廃炉発官 R 1 第 8 3 号  
令和元年 8 月 2 7 日

福島第一原子力発電所 特定原子力施設に係る実施計画 変更認可申請書

耐震性向上による淡水化装置一部廃止及び関連機器設置に伴い、下記の通り変更を行う。

図ー8 淡水化装置（逆浸透膜装置、蒸発濃縮装置）及び滞留水浄化設備の系統構成図（1/2）

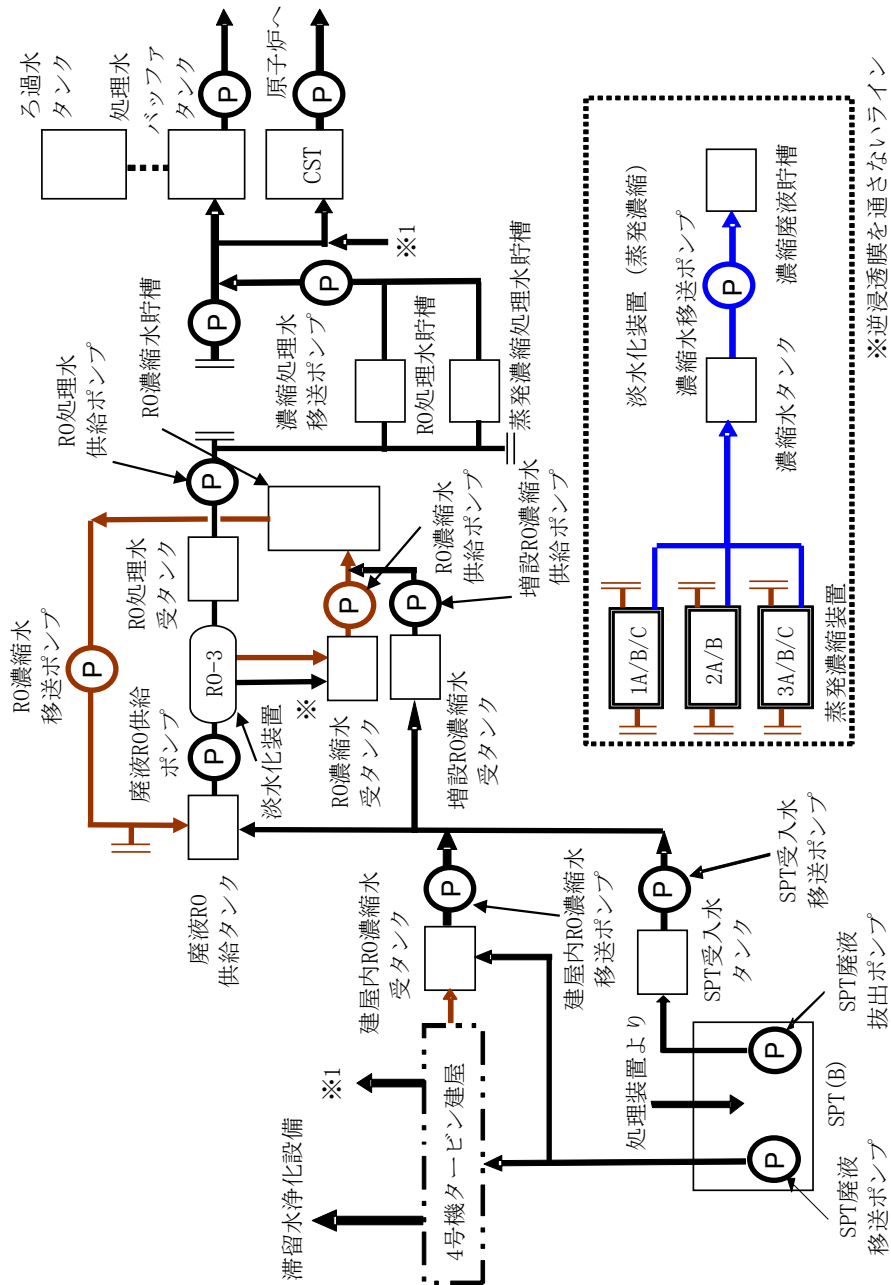
- ・淡水化装置一部廃止及び関連機器設置に伴う系統構成図の変更

雨水移送設備  
全体概略図(4/4)

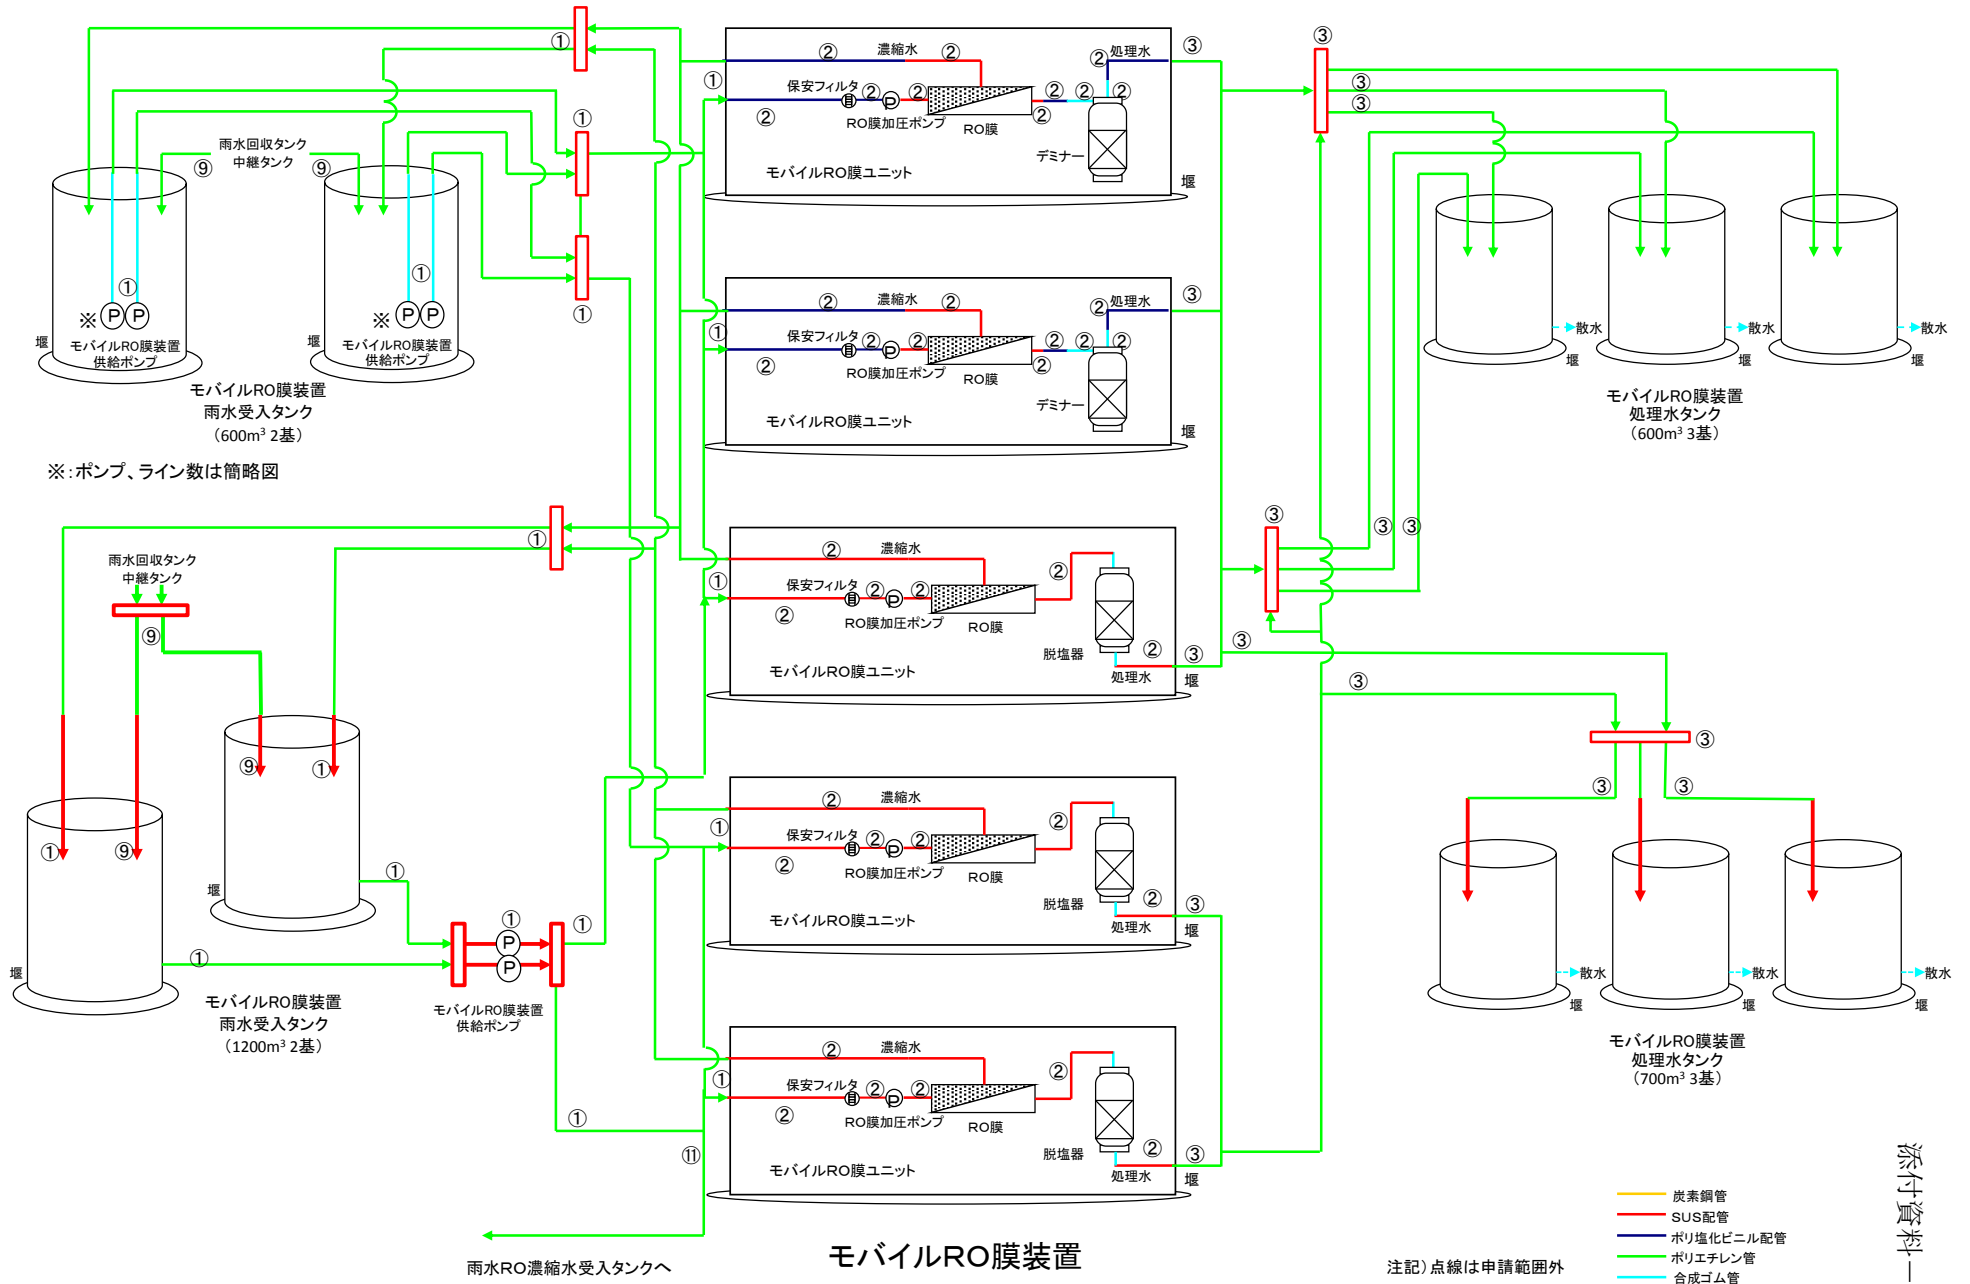
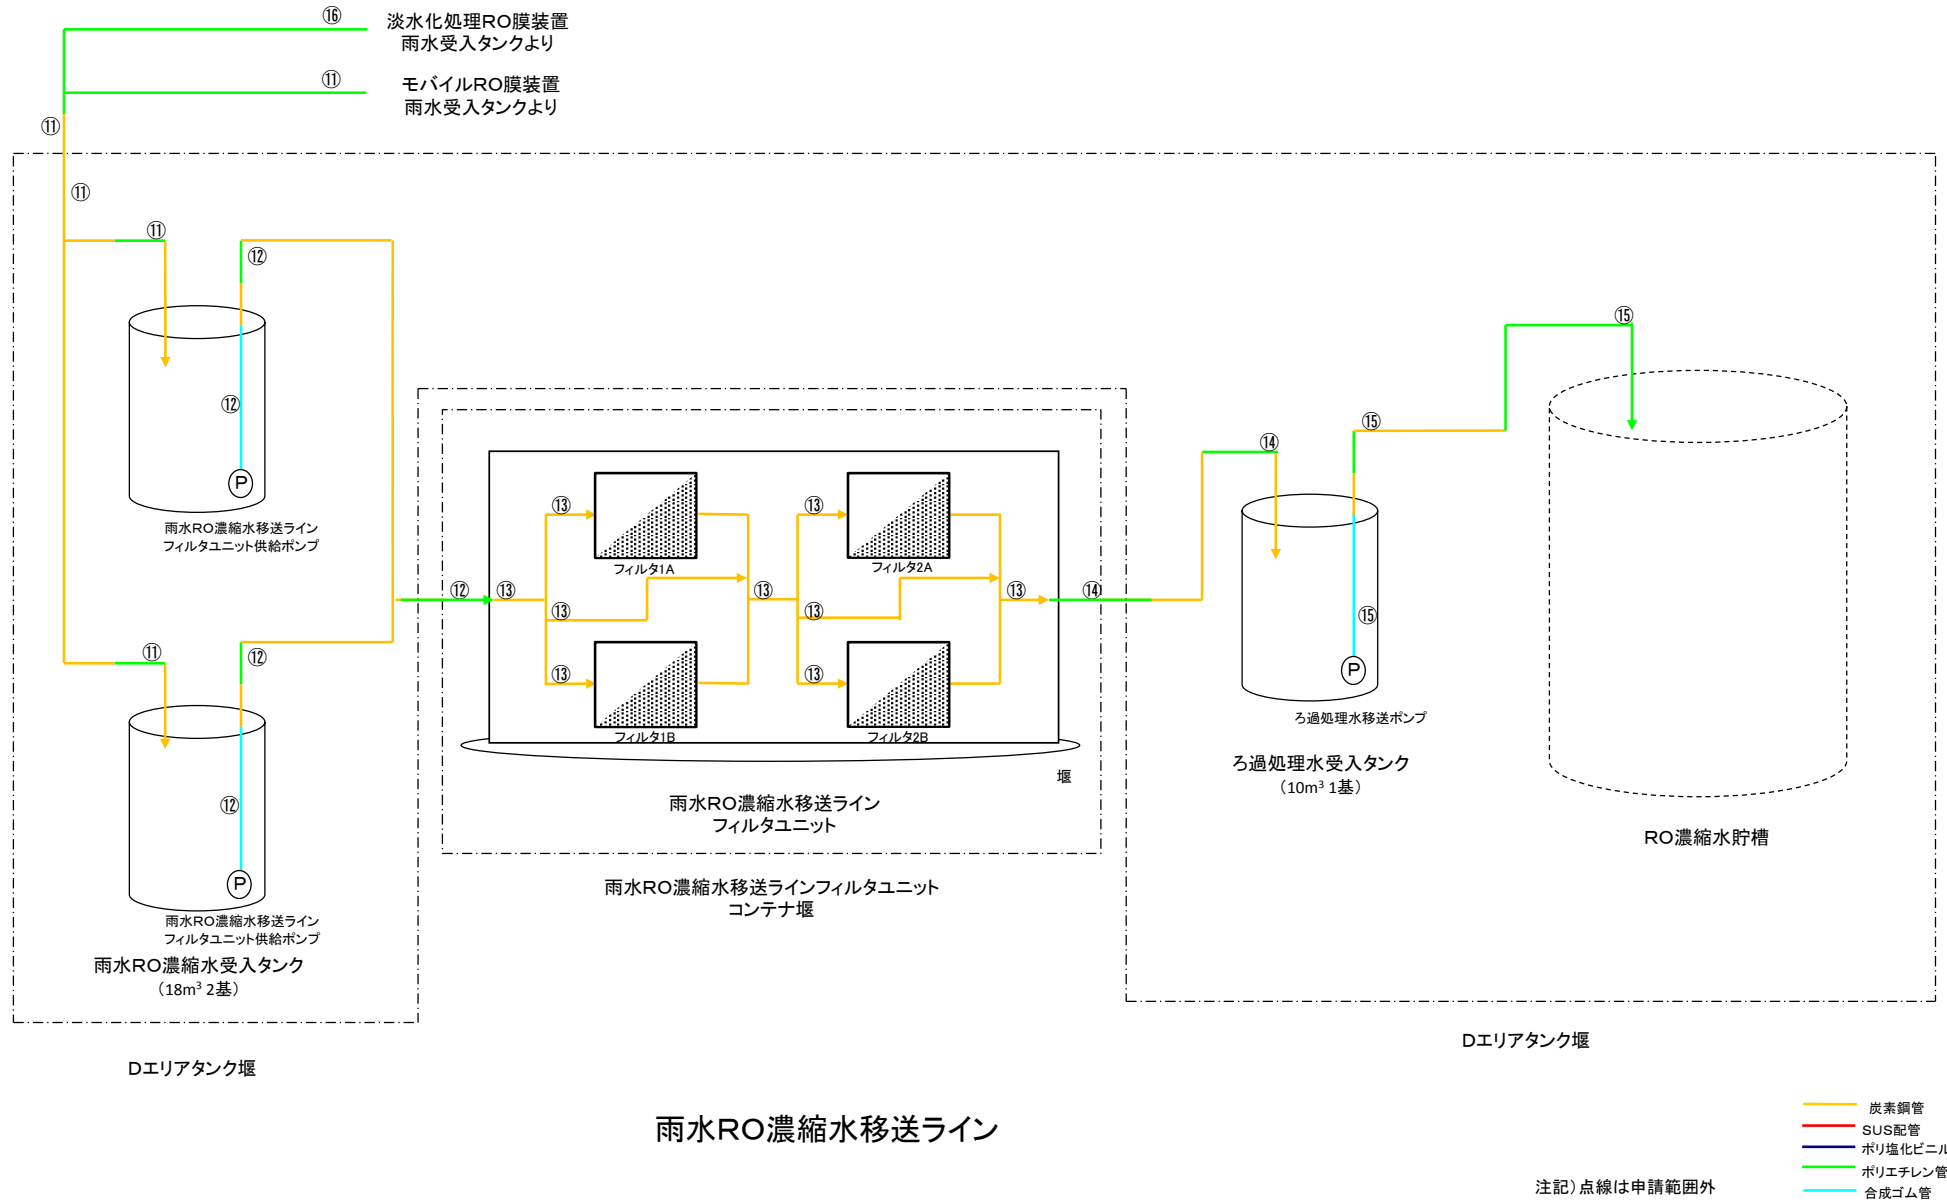
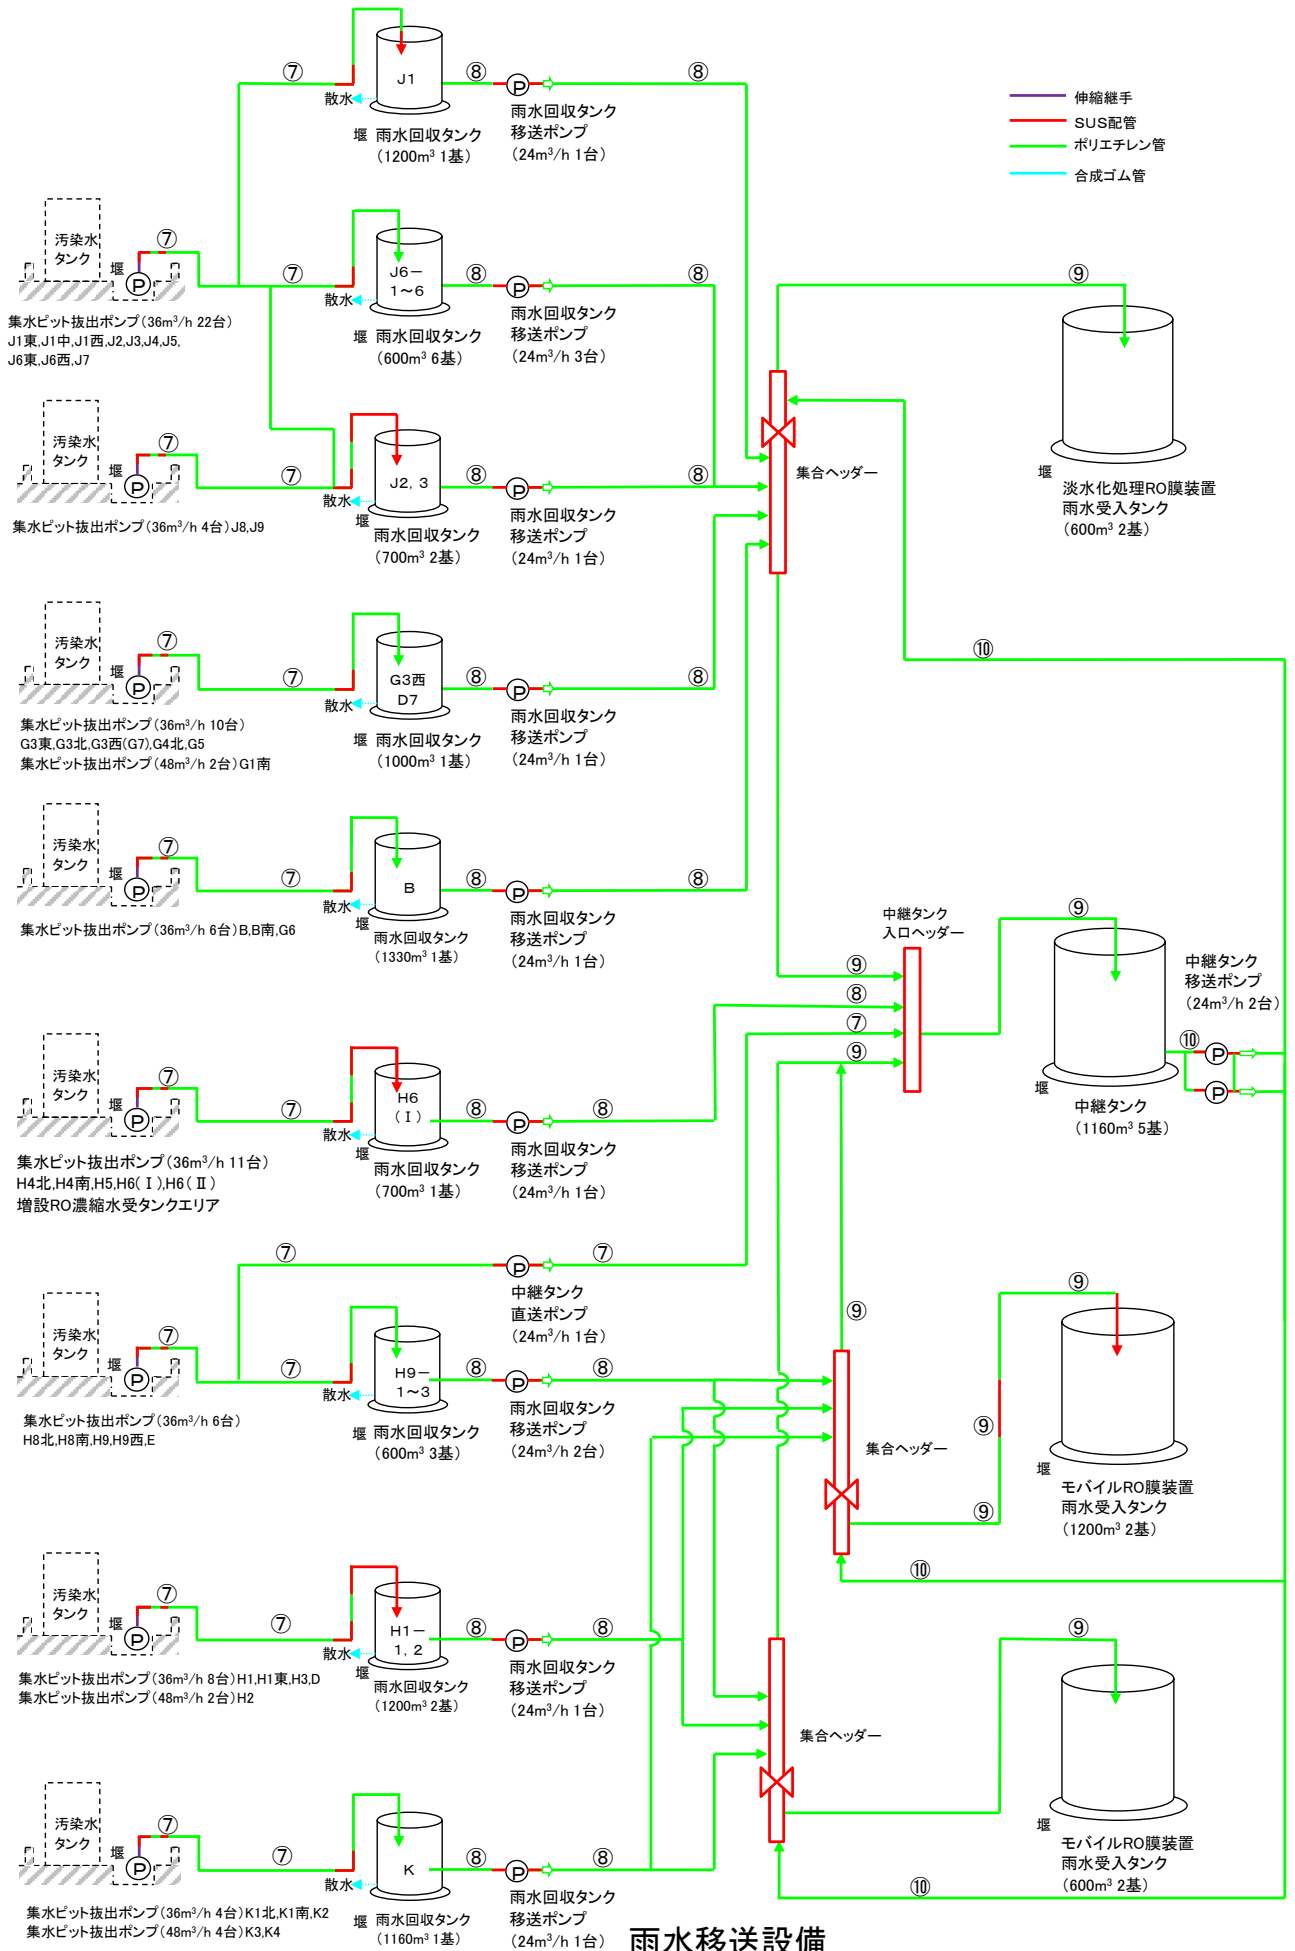
- ・淡水化装置関連機器設置に伴う全体概略図の変更

図2. 2. 2-1 直接線ならびにスカイライン線の線量評価地点

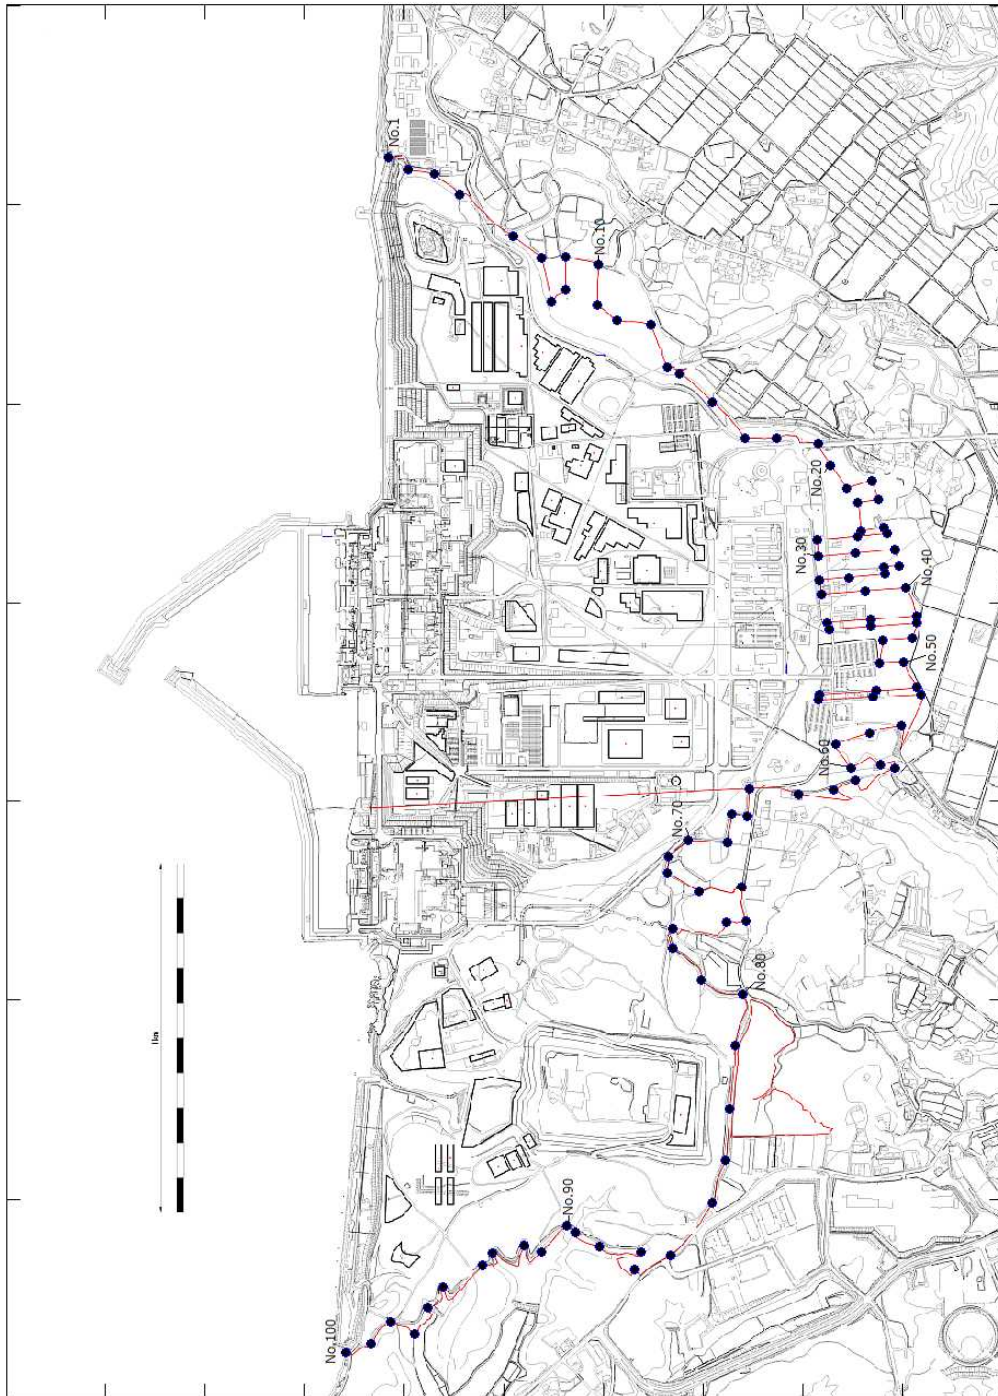
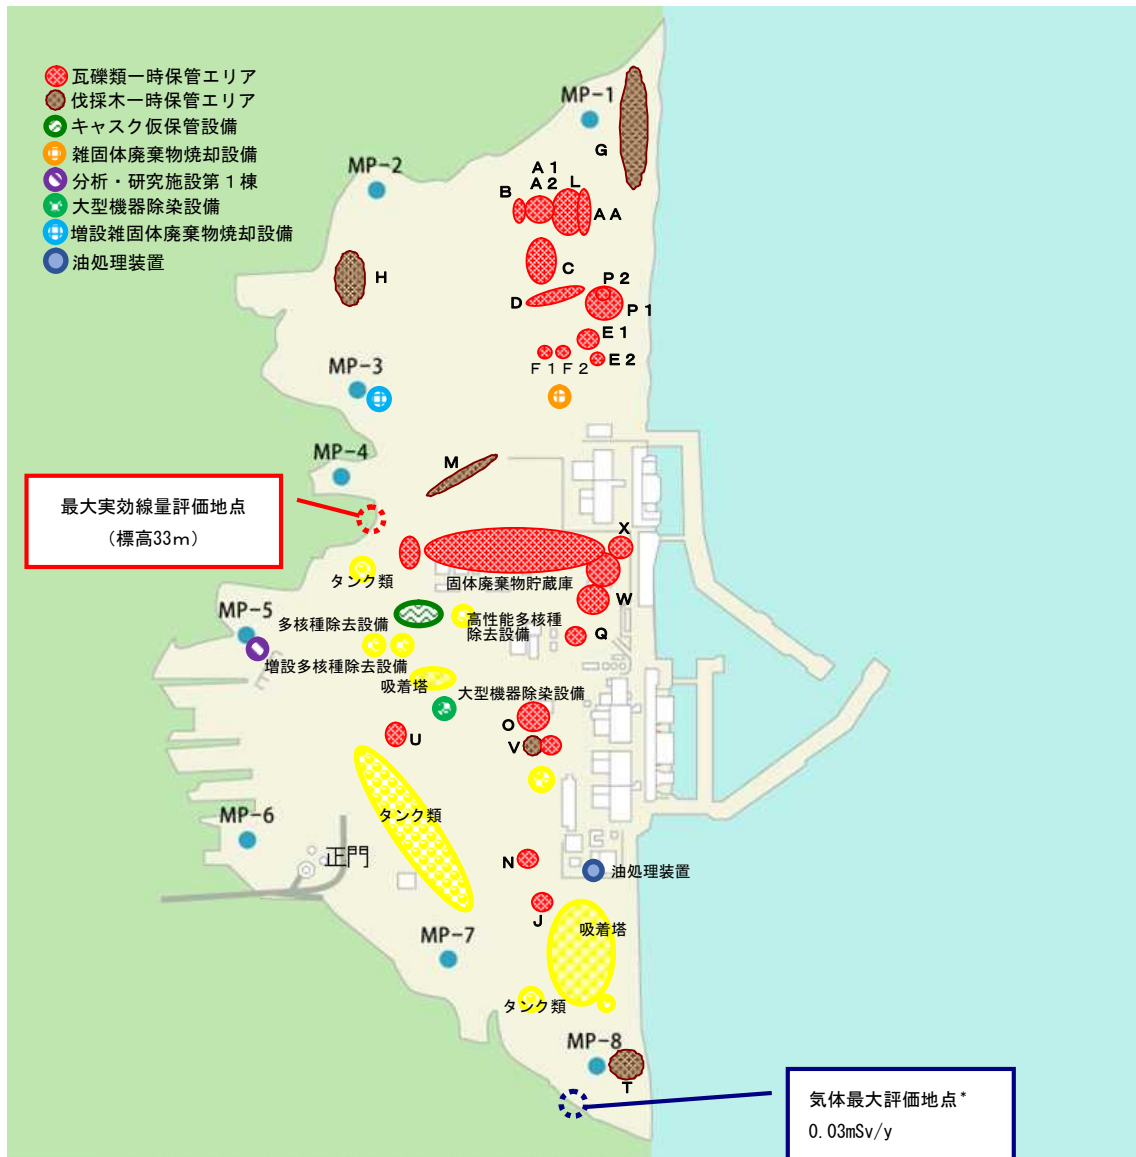
- ・淡水化装置関連機器設置に伴う線量評価及び放射能濃度の追加
